Dodatek č. 6

SMLOUVA O DÍLO „UK – Výstavba Kampusu Albertov – Biocentrum“

**DODATEK č. 6 (dále jen "Dodatek") KE SMLOUVĚ O DÍLO č. UKRUK
UKRUK/182357/2023-2**

UK – VÝSTAVBA KAMPUSU ALBERTOV – BIOCENTRUM

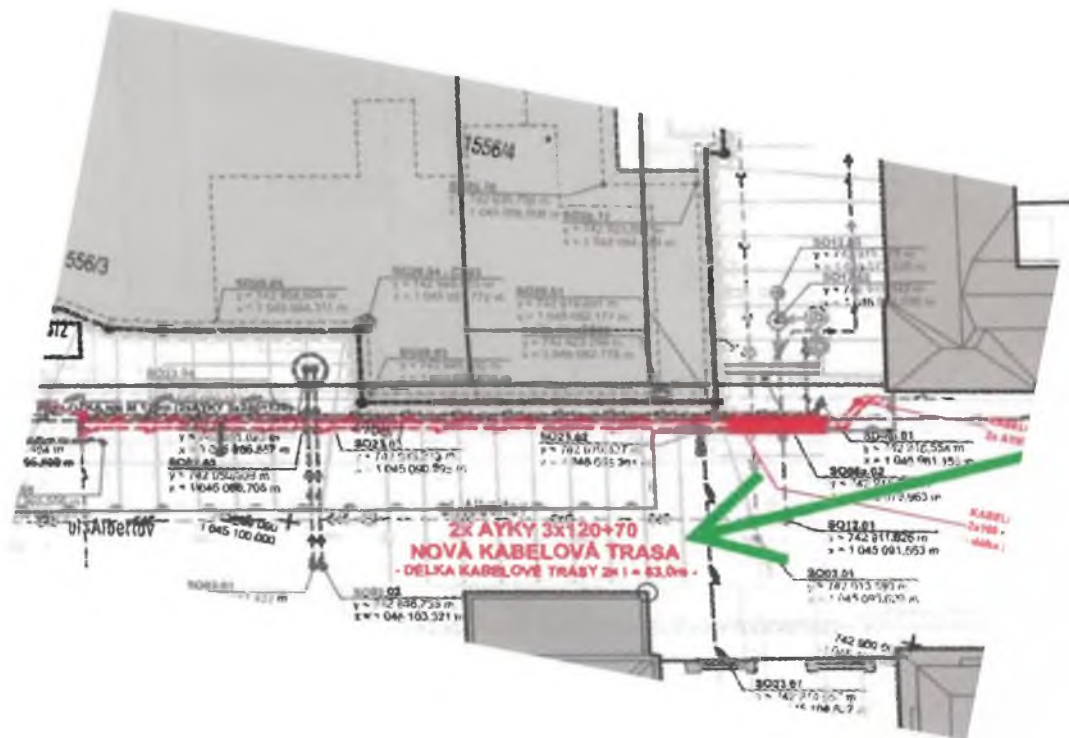
NOVĚ
4x AYKY 3x240 + 120

DVA CHYŠNÍKRA V MÍSTĚ VJEZDU
např. ROPOFL EX
1x 8,5m

**Zájmové území kontaminované
zeminy ze dne 15.07.2024**

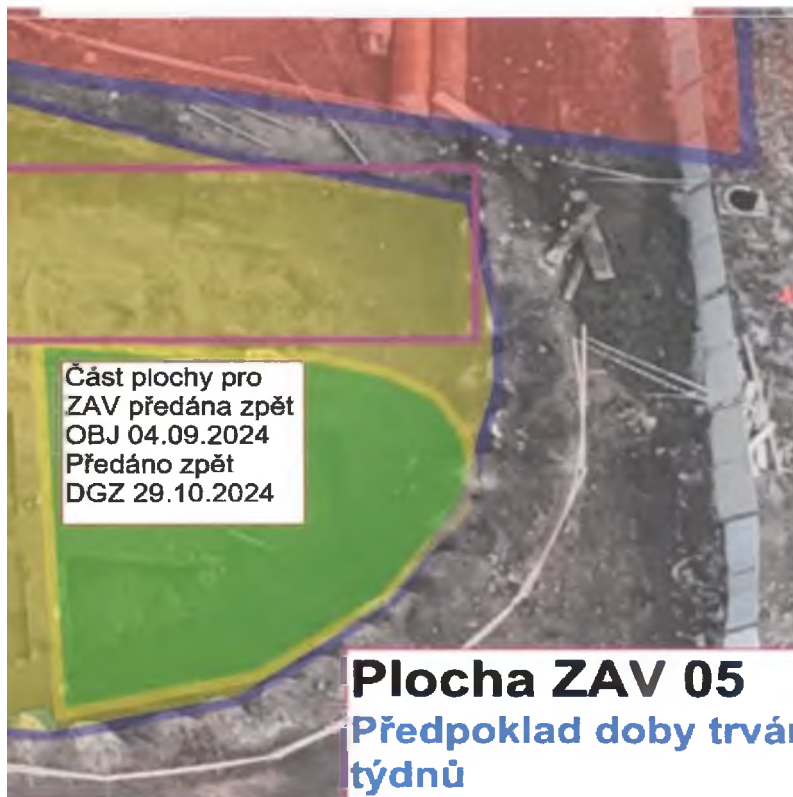
**Zhotovitel nemůže
pokračovat na třízení
zeminy a odvozu, z
důvodu neschálení
posunu termínu
dokončení díla, které
vzniklo vadou PD
Zhotoviteli na foto**

obdélník 24x4m
hloubka 2,55 m

Část plochy pro
ZAV předána zpět
OBJ 04.09.2024
Předáno zpět
DGZ 29.10.2024

přemístění ručního
výkopku archeologů
obdélník 24x3,3
výška 1m - požadavek
objednatel z 15.11.2024

**Zhotovitel nemůže
pokračovat na třízení
zeminy a odvozu, z
důvodu neschálení
posunu termínu
dokončení díla, které
vzniklo vadou PD
Zhotoviteli na toto
nesporně nárok vznikl**

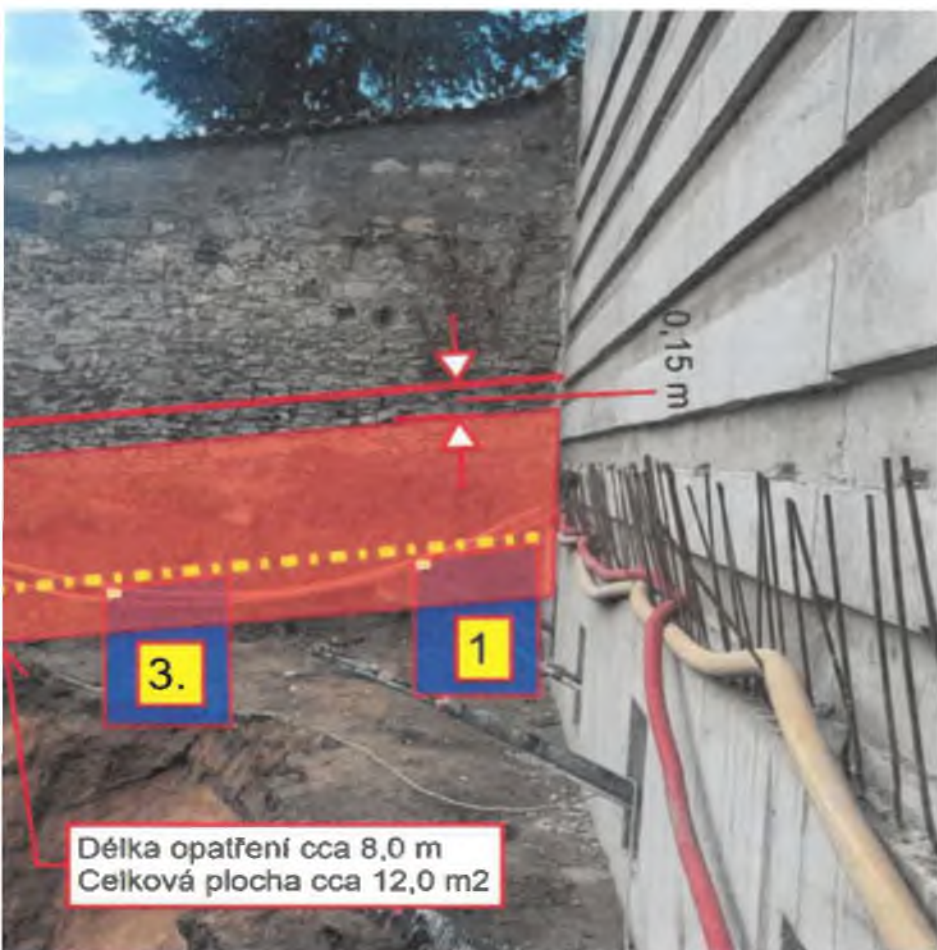
Úroveň základové spáry stávající stěny stanovena dle fotek

Podbetonování stávající stěny

Plocha zapravena nástřikovým betonem + vložena KARI síť celková tl. 5-10 cm

Úroveň upraveného terénu vyznačit na stávající stěnu

ŘEZ A-A'

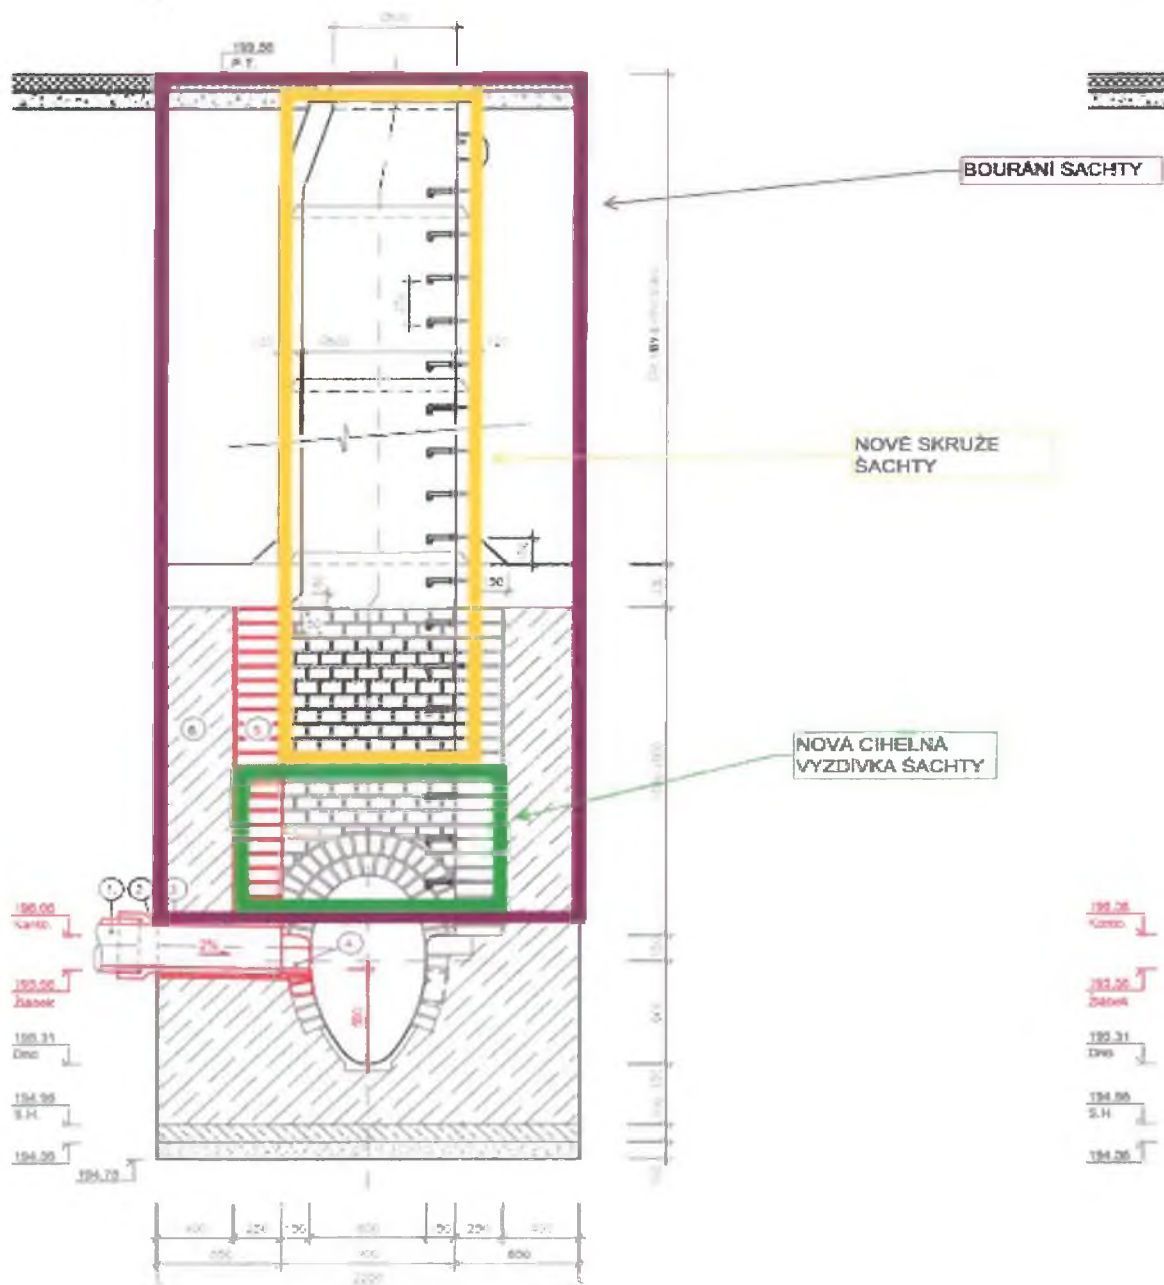
V případě trvalé opěrné stěny došlo k prodloužení kotev v kotevní úrovni 3. o 2,0 m a na kotevní úrovni 4. o 4,0 m. Dále byl upraven počet pramenců těchto kotev navýšen o 1 ks pramence. Dále byly doplněny lokálně 4 ks dočasných pramencových kotev v pozicích dle výkresové části.

V případě dočasné opěrné stěny byly upraveny lokálně výšky kotevních úrovní dle tabulky prvků a výkresové části PD, dále byly upraveny délky kořene některých pramencových kotev o 1,0 m viz tabulka prvků, byly upraveny počty pramenců zemních kotev a to jak (+) tak i (-) viz tabulka prvků. Lokálně byly doplněny dočasné kotvy v celkovém počtu 22 ks zároveň byly 2 ks vypuštěny v místě podzemního tunelu proto je celkové navýšení +24 ks kotev.

NAZEV VÝKRESU / TITLE:
SCHEMA ČŠ 1.LF
MĚŘÍTKO / SCALE:
1:50

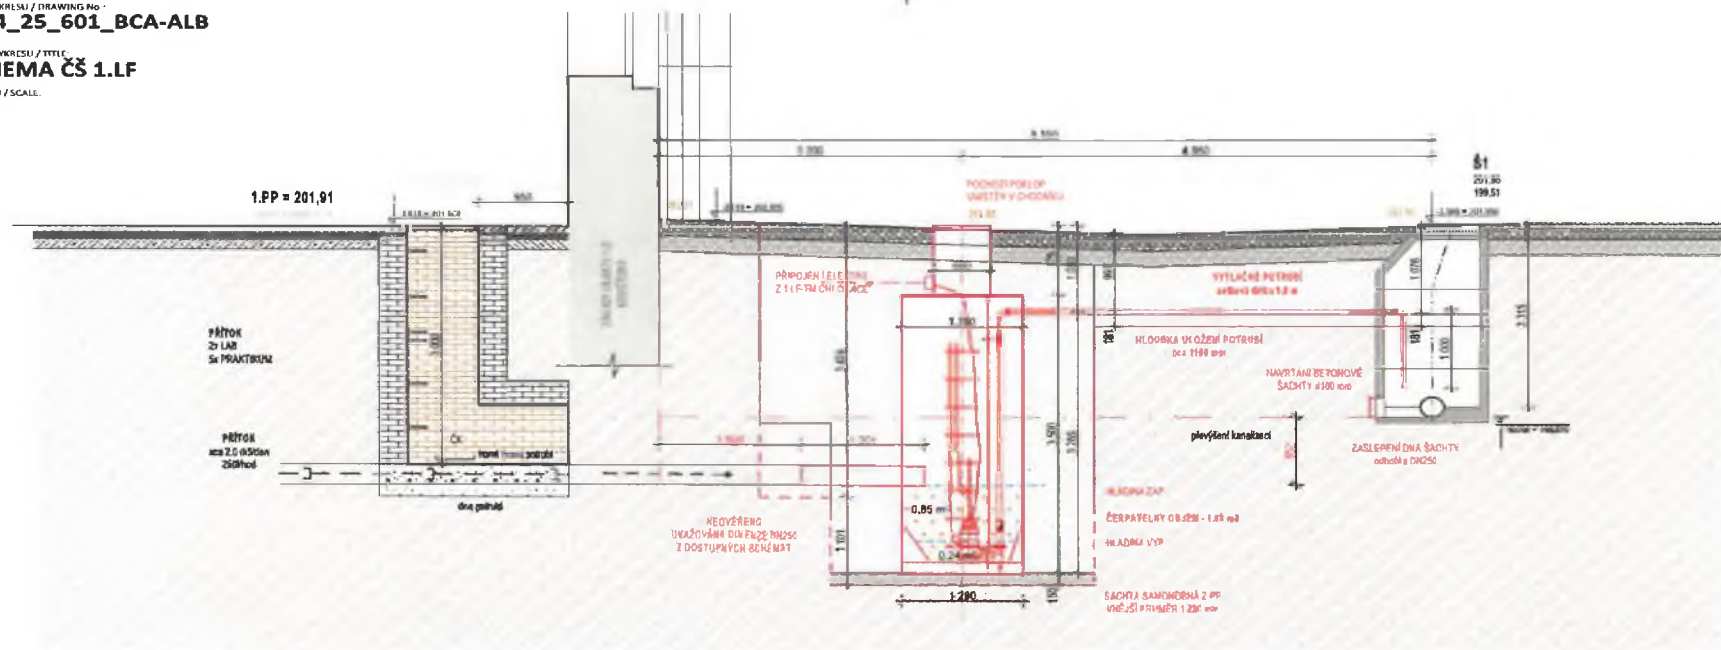
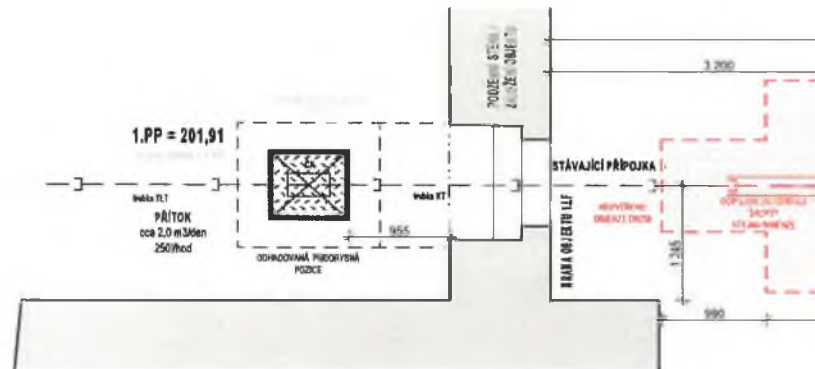
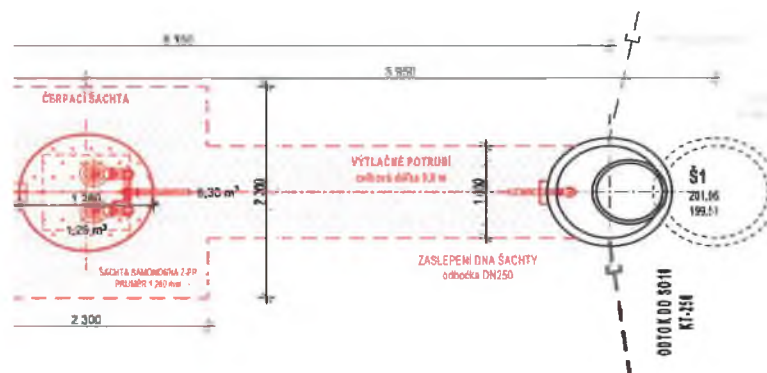
výkres AS 4_25_601_BCA-ALB - SCHEMA ČŠ 1.LF
